PROJET JOYEUSE :

Aménagement contre les crues et restauration physique de la rivière

**Réponse à l'avis de
l'Autorité
Environnementale**

Réf. affaire : Ro-09-14

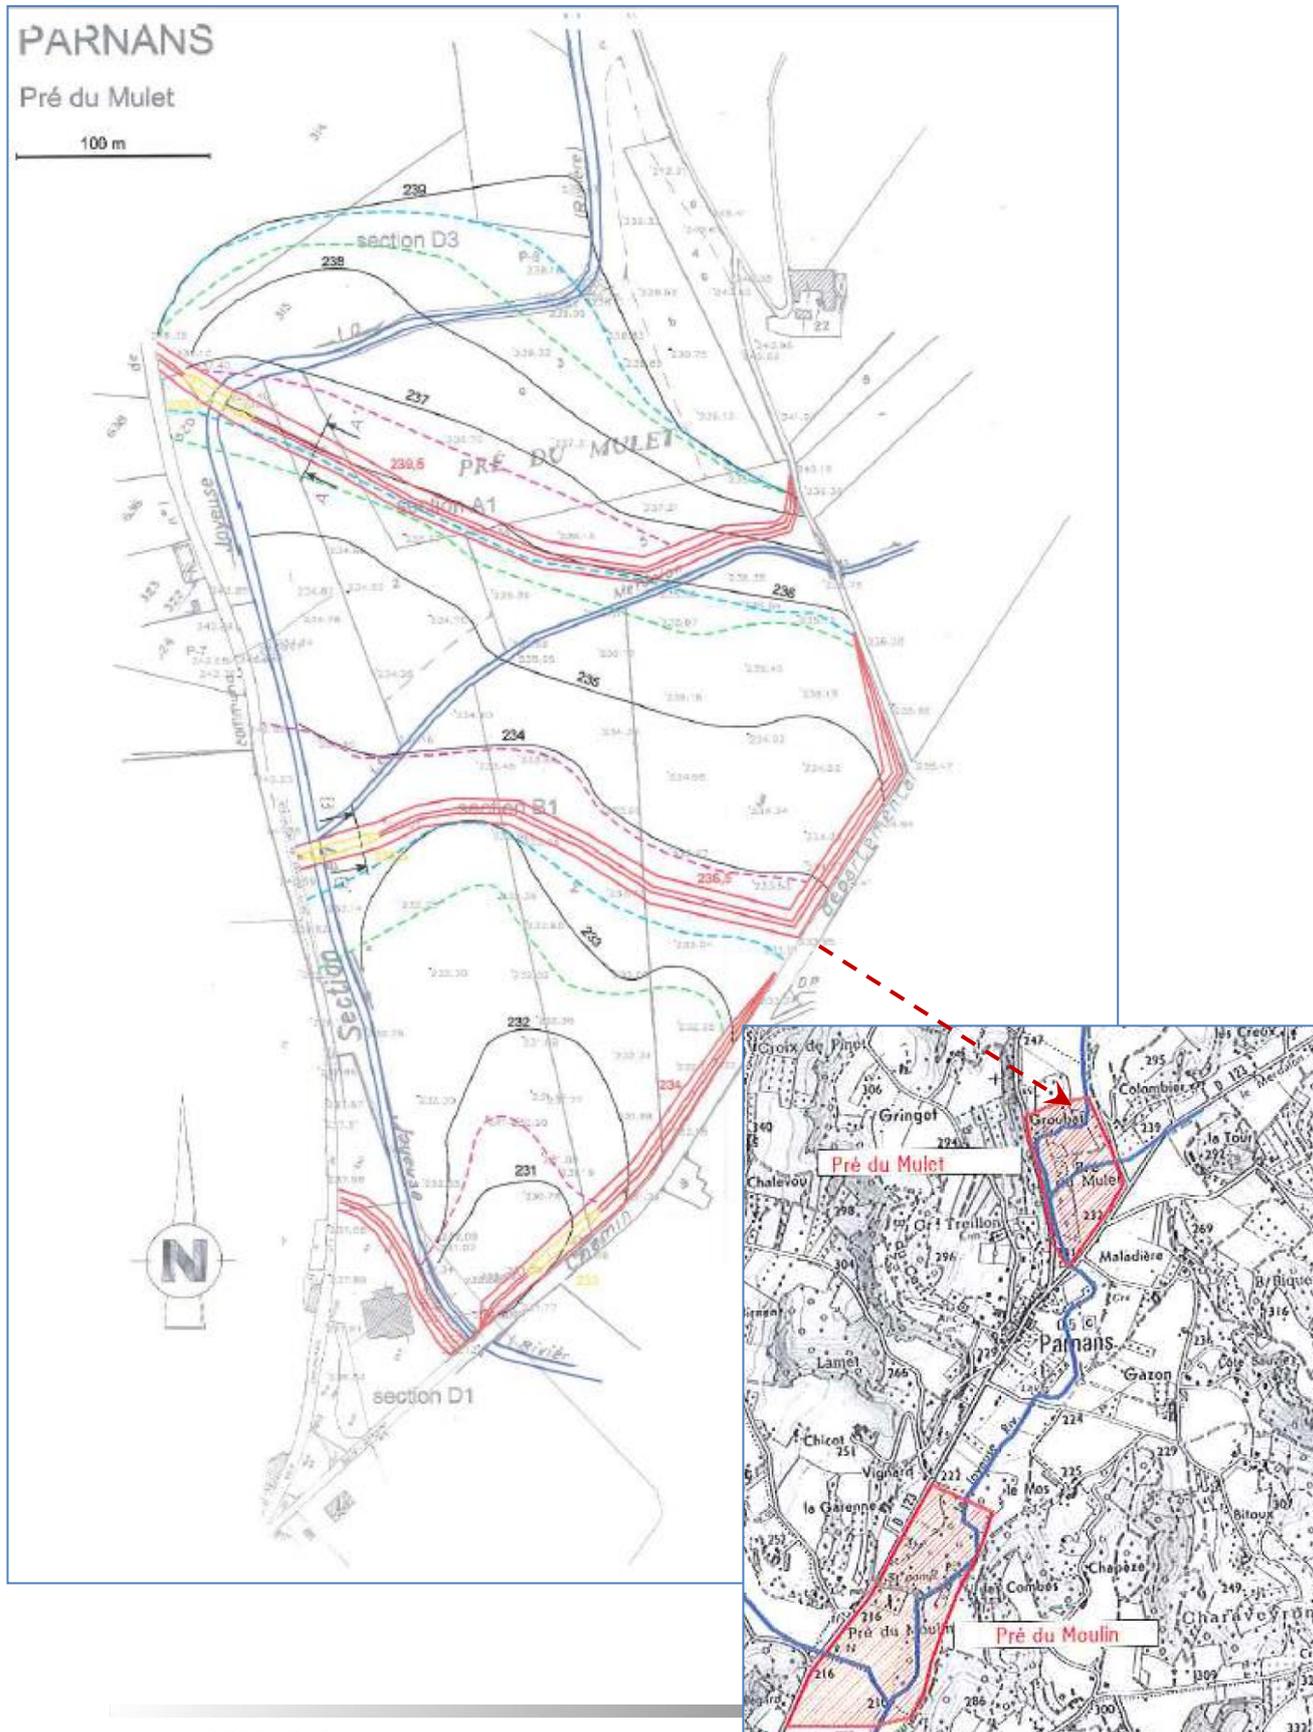
Le scénario relatif aux champs d'inondation contrôlée à Parnans n'est pas suffisamment détaillé ni illustré pour permettre d'évaluer correctement ses incidences.

Comme indiqué dans l'étude d'impact, un autre projet d'aménagement a été étudié par le cabinet GEOPLUS en 2003-2004.

Ce projet consistait à réaliser des casiers de stockage au Pré du Mulet et au pré du Moulin à Parnans. Ainsi que le creusement d'un bassin écrêteur en rive droite de la Joyeuse au lieu-dit Rochinard à Châtillon St Jean.

L'implantation de casiers en série au Pré du Moulin avait été dimensionnée et modélisée (conditions de remplissage, de vidanges, crues successives...), en combinaison avec 3 casiers en série supplémentaires implantés au Pré du Mulet. Le volume stockable envisagé alors était de 130 000 m³, à comparer aux 180 000 m³ stockable avec le projet retenu.

Cette solution n'avait pas été retenue car elle présentait des inconvénients majeurs :

1. Faibles volumes de stockage en amont de Châtillon ne permettant pas la protection en crue centennale ;
2. Bassins écrêteurs à l'aval inopérants en cas de crues successives ;
3. Entretien des bassins coûteux après chaque crue, suite au dépôt des sables et limons.

1. Pollution potentielle de la nappe alluviale des terrasses de Romans par infiltration de polluants au fond des casiers écrêteurs (citernes de fioul arrachées, produits dangereux transportés par la crue ...). La nappe des terrasses alimente ensuite les captages AEP de Romans ;
2. Creusement de plus de 10 m de profondeur constituant un Impact paysager important du bassin écrêteur sur le secteur Rochinard ;

3. Forte emprise agricole sur un secteur agronomiquement intéressant ;

Localisation des traces amphibiens sur la zone humide des Guilhomonts

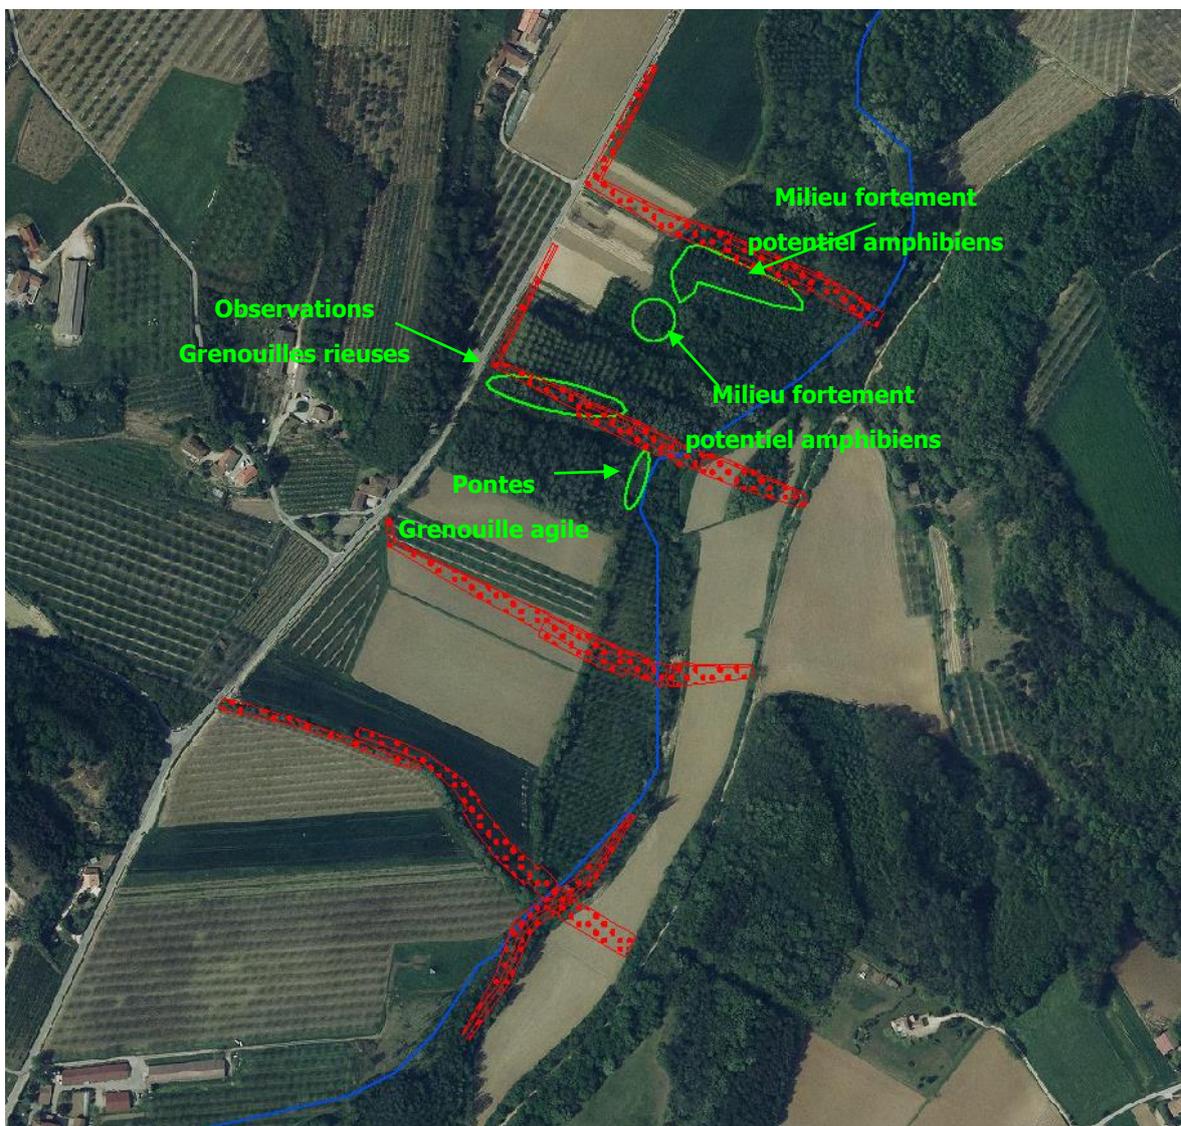
Le dossier indique que, dans le secteur du Pré Moulin, des ornières et des petites mares seront laissées en place après les travaux afin de reconstituer des habitats favorables aux amphibiens. Cela reste une mesure à caractère incertain. Il conviendrait de déterminer si la mesure pourrait être nécessaire dans d'autres secteurs de l'aire d'étude.

Le secteur du Pré Moulin est le seul pour lequel des enjeux liés aux amphibiens et à leurs habitats de reproduction ont été identifiés à l'échelle de l'aire d'étude.

Dans ce secteur, les travaux seront limités sur et aux abords immédiats des emprises des ouvrages (en rouge sur l'illustration ci-dessous). Seule une partie limitée d'habitat potentiel de reproduction de la Grenouille rieuse est dans l'emprise d'un des ouvrages. La perturbation de cet habitat reste limitée car les individus avaient été observés dans les ornières liées à l'exploitation forestière de la parcelle et que des habitats propices sont présents à proximité.

L'objet de la mesure proposée est donc de profiter des futurs travaux pour reconstituer sur le site, aux abords immédiats des ouvrages, des conditions similaires à celles qui avaient été induites par l'exploitation forestière récente et dont avaient bénéficié les espèces présentes dans leur phase de reproduction.

Au vu de l'absence d'enjeu similaire sur le reste de l'aire d'étude, cette mesure n'est pas proposée mais sa mise en œuvre « à l'opportunité » lors de la phase chantier pourra être envisagée.

Zone humide des Guilhomonts - emprise/habitats naturels

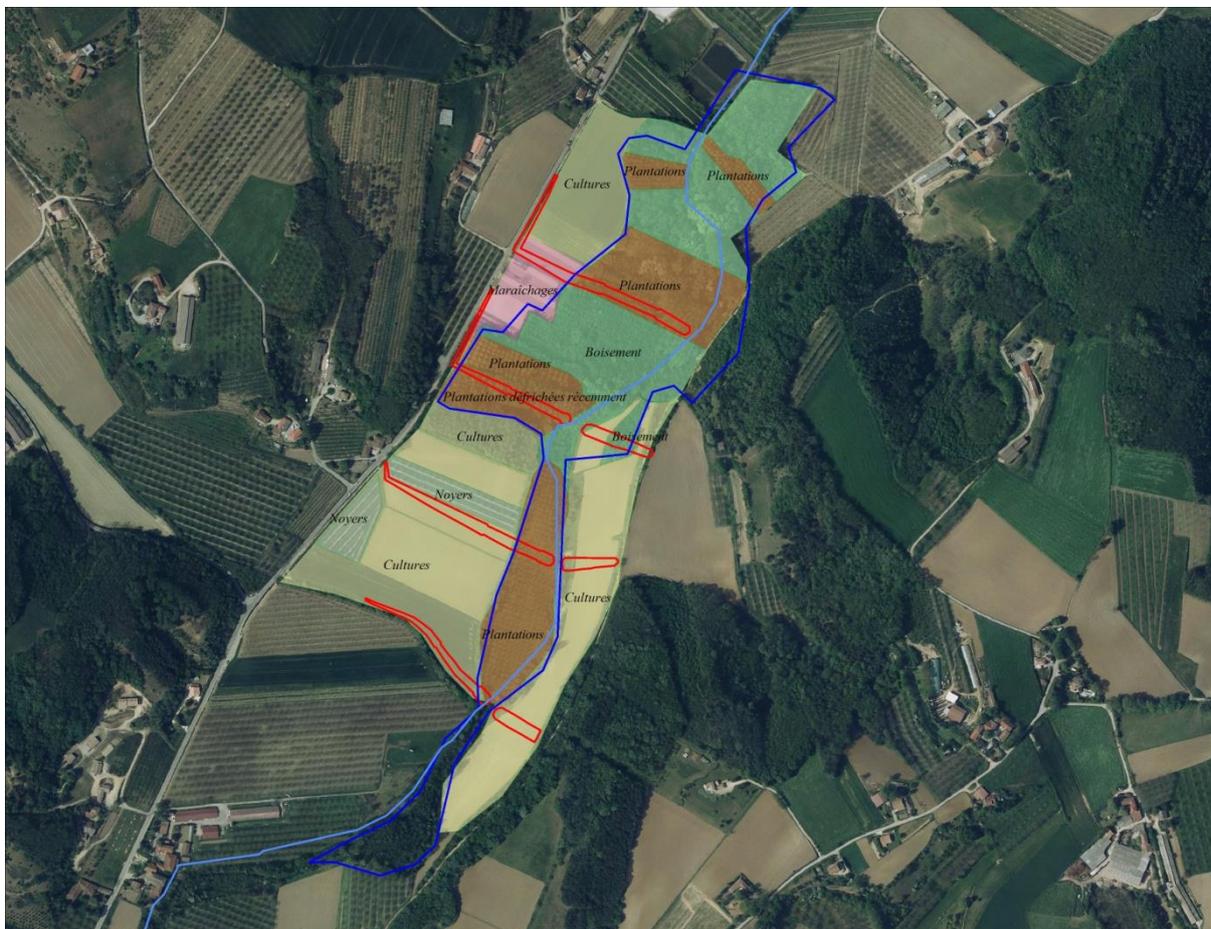
En dépit du fait que cette compensation va au-delà des principes de préservation définis dans l'orientation fondamentale n°6B du SDAGE RMC 2016-2021, selon laquelle la compensation doit correspondre à 200% de la surface impactée (soit 2,4 ha), il n'est pas démontré par le dossier que les impacts faune/flore seront totalement compensés par cette mesure.

D'une manière générale, les impacts sur les zones humides ne sont pas suffisamment quantifiés et localisés.

Comme indiqué précédemment, les enjeux écologiques sont principalement notables au droit du secteur du Pré du Moulin, où se situe la zone humide des Guilhomonts.

La carte ci-dessous permet d'identifier les milieux qui seront directement impactés par la réalisation d'ouvrages (emprises en rouge).

Ainsi, au sein de la zone humide des Guilhomonts (périmètre en bleu), ces ouvrages s'inscriront sur 630 m² de boisements (aulnaie-frênaie médio-européenne), 4 820 m² de plantations (peupleraies) dont 2 300 m² environ défrichées récemment, ainsi que sur 650 m² de cultures.
